OSTRAVSKÁ UNIVERZITA

„Výstavba nového kampusu na Černé louce – Univerzitní zázemí sportu a behaviorálního zdraví a Nová budova fakulty umění“

VYSVĚTLENÍ, ZMĚNA NEBO DOPLNĚNÍ ZADÁVACÍ DOKUMENTACE

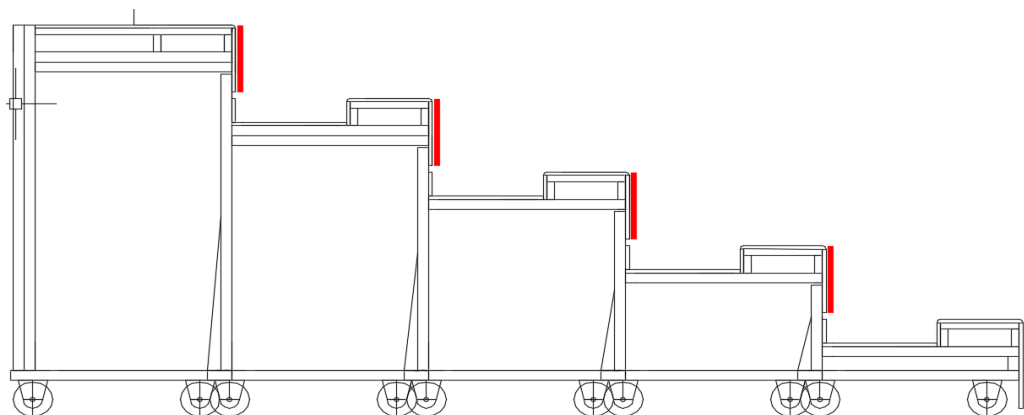
V části R2-Univerzitní zázemí sportu a behaviorálního zdraví - nadzemní část, jsou ve výpise zámečnických výrobků uvedeny mobilní tribuny Z01/9 a Z01/10, v jejichž popisu je uvedeno: „Sedáky a opěradlo-celobukové překližované desky složené ze 13 vrstev bukových dýh impregnovaných speciálními roztoky.... Svislá čela opěrek perforovaná-čtvercový otvor 25x25mm.“

Dle schématického obrázku, který je přiložen k popisu mobilních tribun zde žádná opěradla, ani opěrky nejsou.

Dovolujeme si požádat o vysvětlení tohoto rozporu.

Zadavatel uvádí, že na mobilních tribunách opěradla ani opěrky nejsou. Opěradlem (opěrkou) byla v dokumentaci myšlena svislá čelní deska, která tvoří po složení tribuny rovnou plochu. Tato deska je perforovaná s čtvercovými otvory viz schéma.
